# Agilent 34401A Multimeter Manual Updates

34401-90097

These manual updates apply to the 34401A User's Guides listed below. Updates are also provided for Edition 5 of the 34401A Service Guide (p/n 34401-90013) starting on page two. Page numbers correspond to the English version of the manual.

**Chapter 8: Page 223 - Product Dimensions**

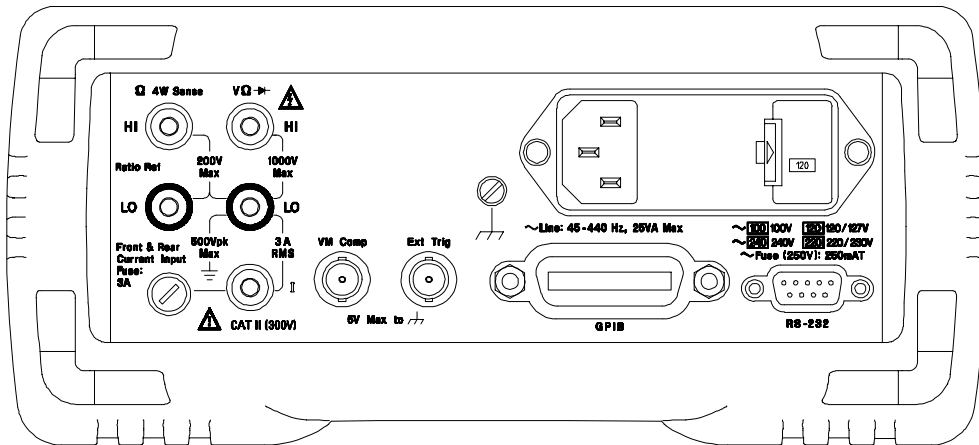
1. Change the dimensions in the top diagram as follows:

2. Locate and change front panel dimension ‘42.58’ (mm) to ‘67.53’ (mm) in top left of the bottom diagram.

### Chapter 1: Page 19 - Product Dimensions

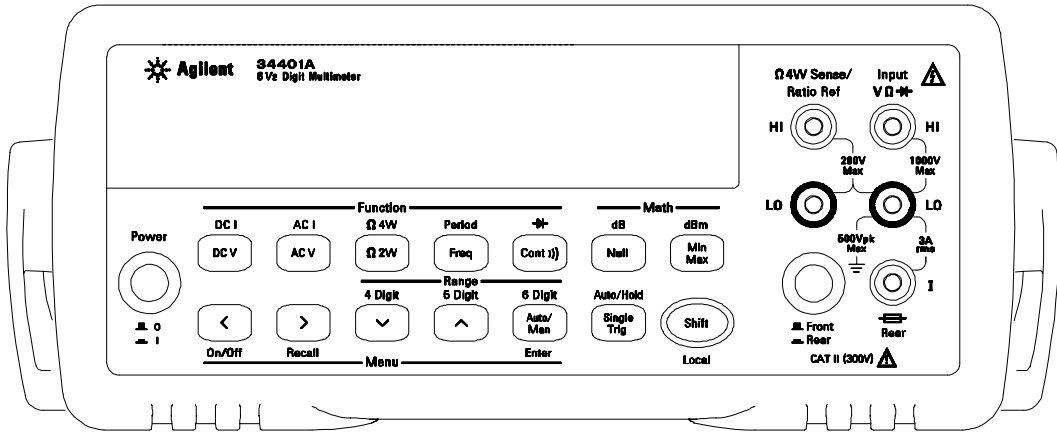
1. Change the dimensions in the top diagram as follows:

2. Locate and change front panel dimension '42.58' (mm) to '67.53' (mm) in top left of the bottom diagram.
